Mission régionale d'autorité environnementale

**Avis délibéré de la mission régionale
d'autorité environnementale
Hauts-de-France
sur le projet de parc éolien
de la société Boralex Moulin d'Hestrus
sur la commune de Hestrus (62)
*étude d'impact de mai 2021***

n°MRAe 2022-6613

Carte de présentation du projet (étude d'impact)

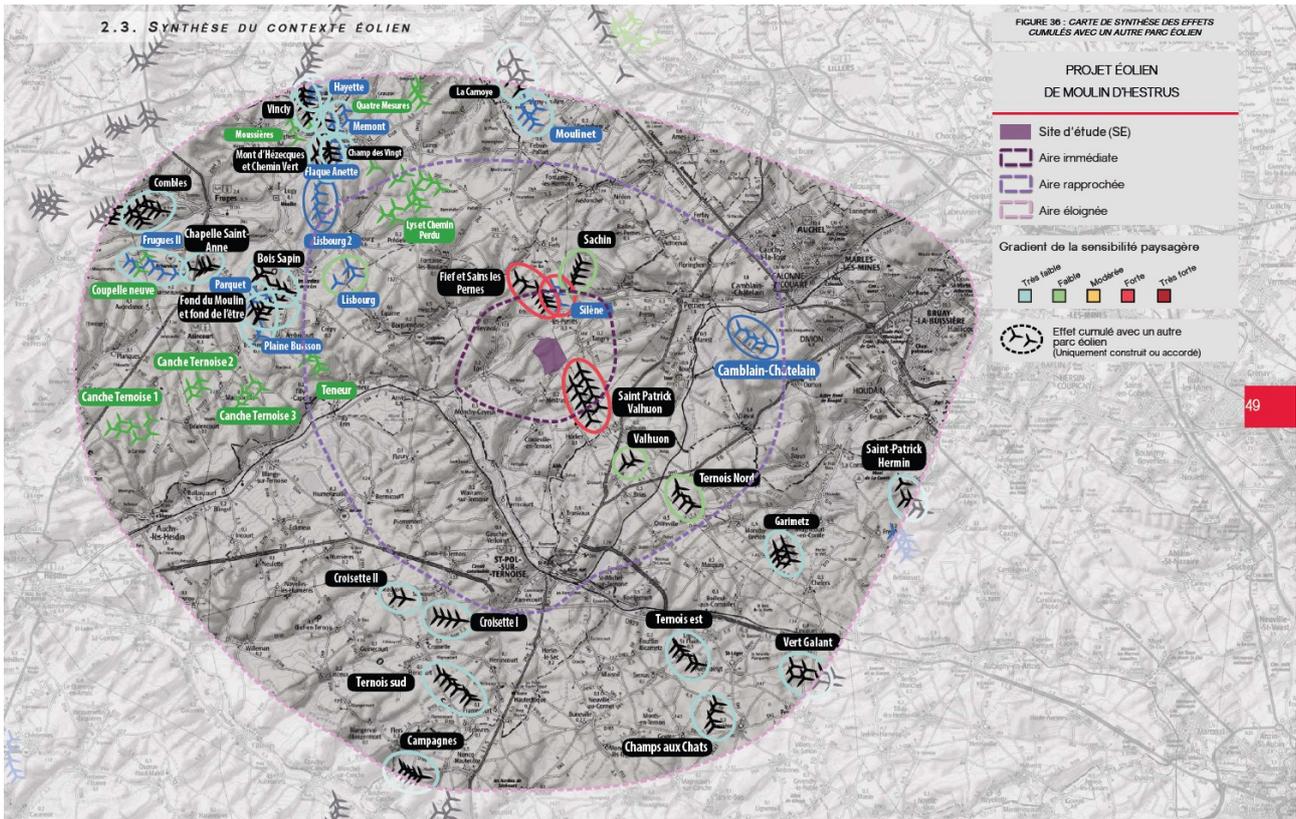
Le raccordement du parc éolien est un élément du projet dès lors qu'il est réalisé dans le but de permettre aux éoliennes de fonctionner, il doit être étudié.

L'autorité environnementale recommande d'évaluer la nécessité, une fois le tracé définitif du raccordement connu, d'actualiser l'évaluation des impacts avec le cas échéant, mise en œuvre de la séquence éviter, réduire, compenser, en particulier si des espaces à enjeu sont impactés par les travaux de raccordement et/ou si des créations de lignes aériennes sont nécessaires³.

Le dossier ne présente pas les caractéristiques détaillées de ces différents parcs (implantation, caractéristiques des éoliennes, raccordements au réseau, etc.) avec une carte les rassemblant. De nombreuses cartes ne reportent pas tous les parcs déjà construits alors que l'analyse de l'impact environnemental du projet doit se faire à l'échelle de l'ensemble de ces parcs.

L'autorité environnementale recommande de présenter de manière détaillée l'ensemble des cinq parcs construits, autorisés et en instruction se trouvant à proximité immédiate et de les prendre en compte dans l'ensemble de l'évaluation environnementale.

Carte d'implantation des parcs éoliens autour du projet (volet paysage de l'étude d'impact page 49)

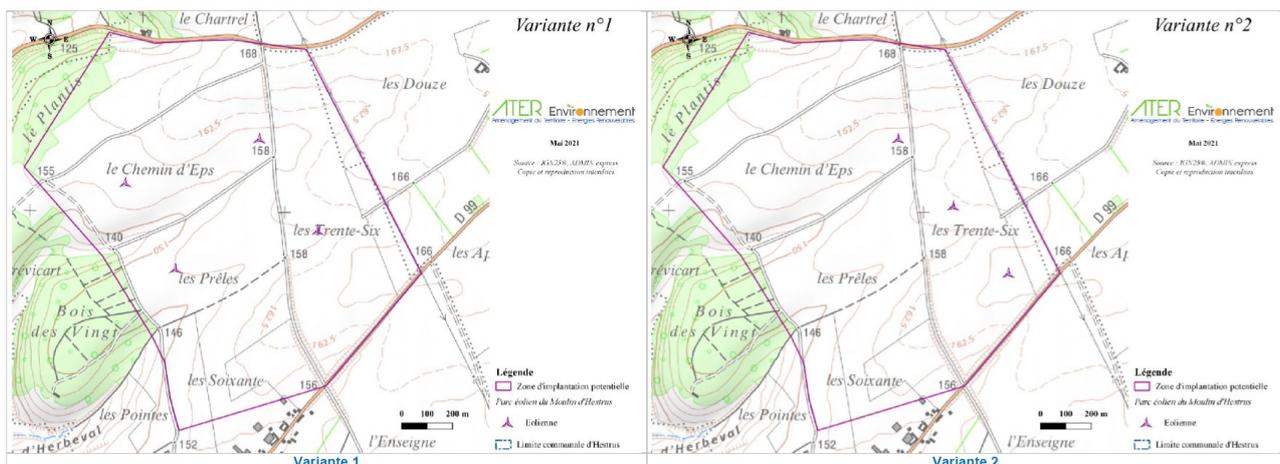
Par ailleurs, les éoliennes E1 à E3 sont prévues dans la continuité du parc éolien de Saint Patrick Valhuon, elles ne peuvent pas être analysées séparément. On note également un effet barrière possible résultant de l'implantation du projet de parc Moulin d'Hestrus entre les parcs construits de Saint Patrick Valhuon, Sains-les-Pernes et Fief II et ainsi que celui de Silène en projet.

Les effets cumulés sont étudiés pages 173 et 174 du volet environnement de l'étude d'impact. Les impacts sont considérés comme faibles et aucune mesure d'évitement n'est jugée nécessaire. Cependant, comme indiqué au paragraphe II.3.2 ci après, la mise en œuvre du parc du Moulin d'Hestrus ferme un axe de circulation de trois kilomètres entre deux vallées, et le réduit à deux couloirs de respectivement 1,5 kilomètre et 900 mètres.

L'autorité environnementale recommande de réévaluer les impacts dus aux effets cumulés avec les parcs éoliens voisins compte tenu de leur proximité immédiate, et le cas échéant de rechercher l'évitement de ces impacts.
